CONCEPTO TÉCNICO No. CT – 5083

Localidad	1 – Usaquén
UPZ	14 – Usaquén
Sector Catastral	Usaquén
Dirección	Cll 119B No. 5-31 (Nueva Nomenclatura)
CHIP	AAA0101TKZE
Manzana Catastral	14
Predio Catastral	12
Fecha de Visita	Diciembre 14 de 2007
Área aprox. (m²)	92
Solicitante	Curaduría Urbana No. 2
Tipo de Amenaza	Remoción en Masa

Figura 1. Localización General del Proyecto Ubicado en la Cll 119B No. 5-31, en el Plano Normativo de Amenaza por Remoción en Masa (Decreto 190 de 2004)

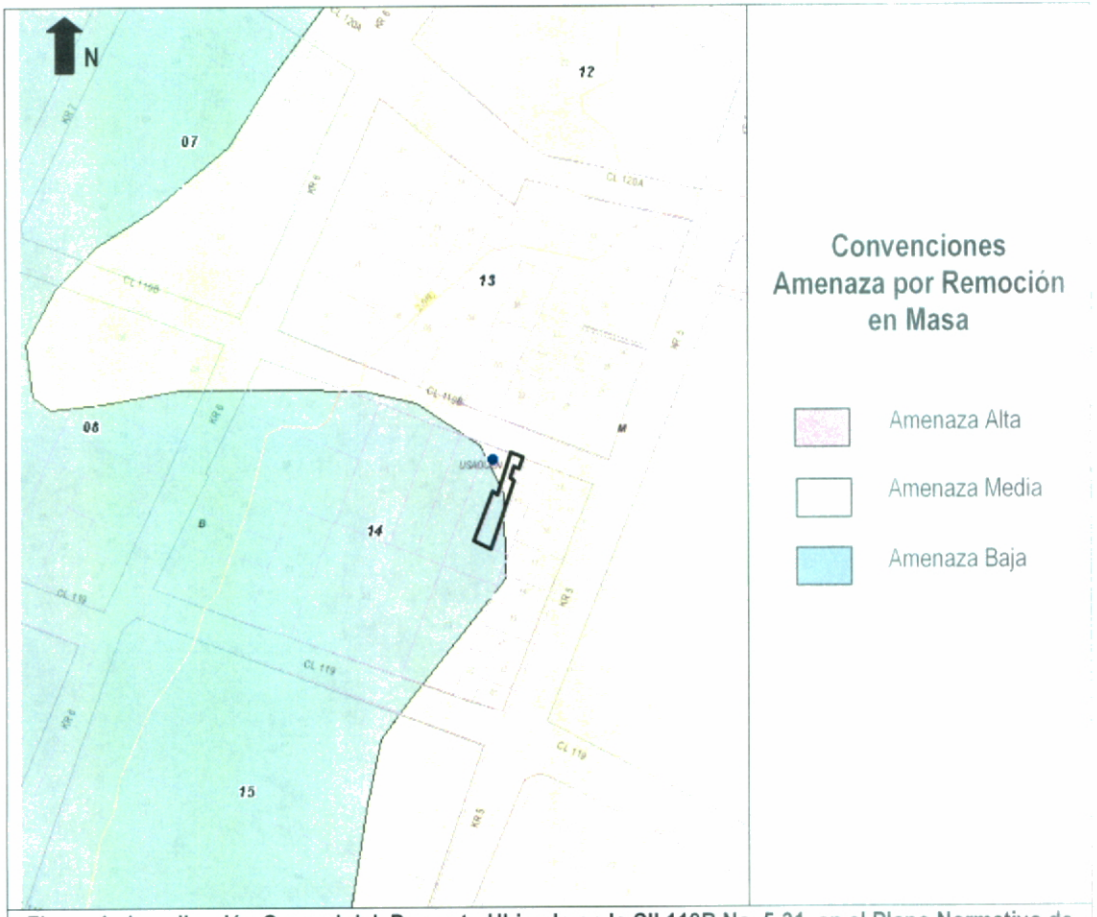
Conforme con el plano normativo de "Amenaza por Remoción en Masa" del Plan de Ordenamiento Territorial de Bogotá – POT, el sector donde se localiza el proyecto ubicado en la Cll 119B No. 5-31, de la localidad de Usaquén, se encuentra en una zona de AMENAZA MEDIA y BAJA por procesos de remoción en masa (Figura 1).
